INFORME DE VISITA TECNICA CENTRO DE SALUD DE TAGANGA, IPC Y LA PAZ ADSCRITOS A LA E.S.E. ALEJANDRO PROSPERO REVEREND

ACTUALIDAD PUESTO DE SALUD TAGANGA

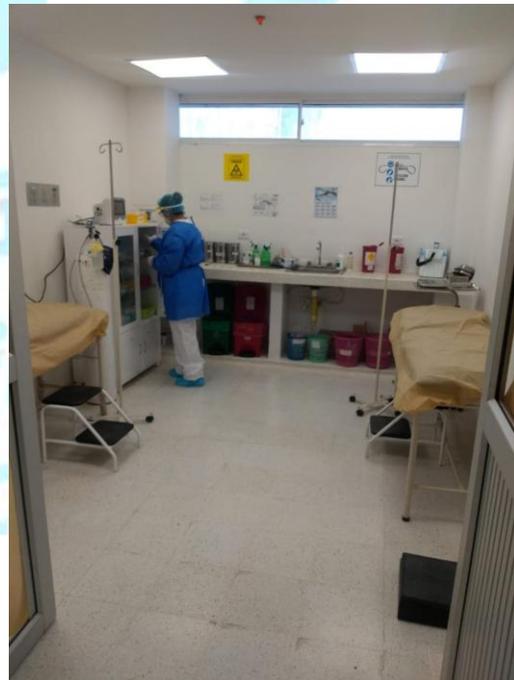
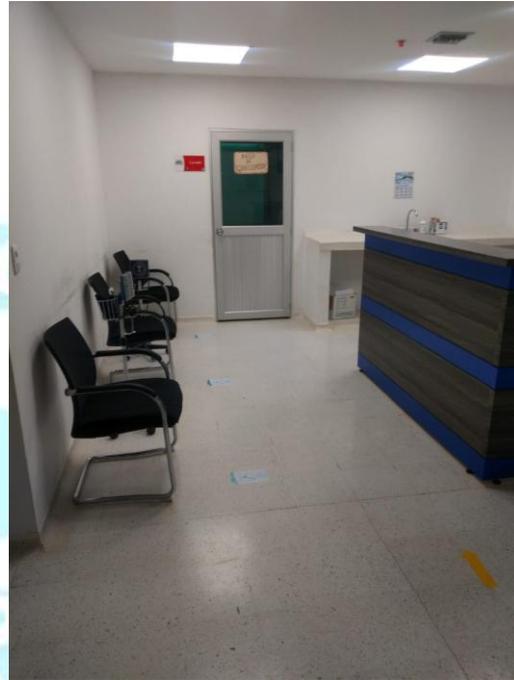
- Las tuberías de aire acondicionados muchas de ellas aparecen con obstrucciones y no permite la salida de agua del drenaje del aire.
- Los tableros de circuitos eléctricos, algunos están sin funcionar debido a que el personal contratista no ha dado las inducciones a los trabajadores de la E.S.E.
- La Poza Séptica mensualmente sufre derramamiento de aguas negras debida a que no se hizo un estudio de descargue toda vez que el suelo y subsuelo de esa parte del territorio de Taganga es rocoso.

Lámparas en mal estado.

Cielo Raso en mal estado.

Lavamanos sin colocar

Paredes en mal estado

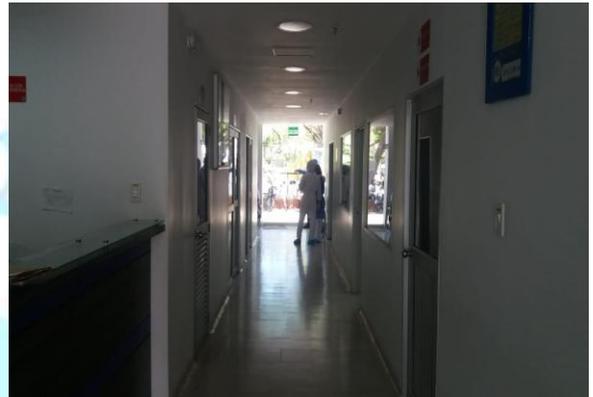
- Los tableros de circuitos eléctricos, algunos están sin funcionar debido a que el personal contratista no ha dado las inducciones a los trabajadores de la E.S.E.

Tomas sin las debidas cajas protectoras canaletas

Voz y Datos en el suelo sin
